正衡监理 ZhengHengSupervision	项目名称	滨州北海 5.99MW 屋顶分布式光伏电站项目
	文件名称	监理联系单

监 理 工 作 联 系 单

工程名称：滨州北海 5.99MW 屋顶分布式光伏电站项目

编号：CZZH-JL-LX-01

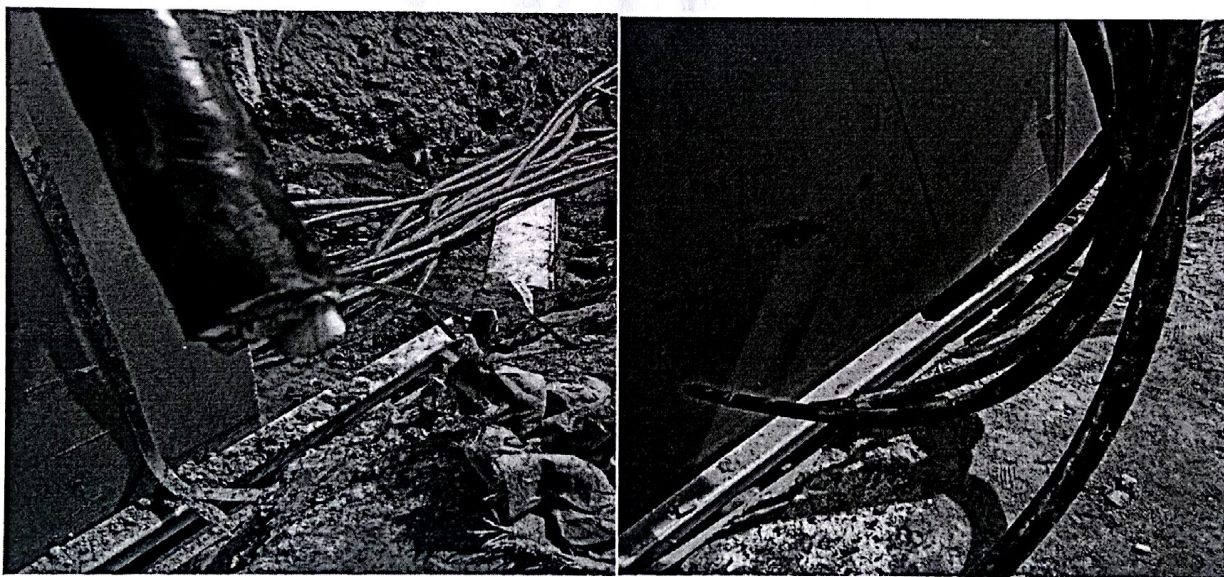
我方在巡视中发现，你放在施工过程中电缆裁断后没有做防损防水处理，竟裸放在外面，很容易受损及进水氧化，要求施工单位尽快做出有效的措施。
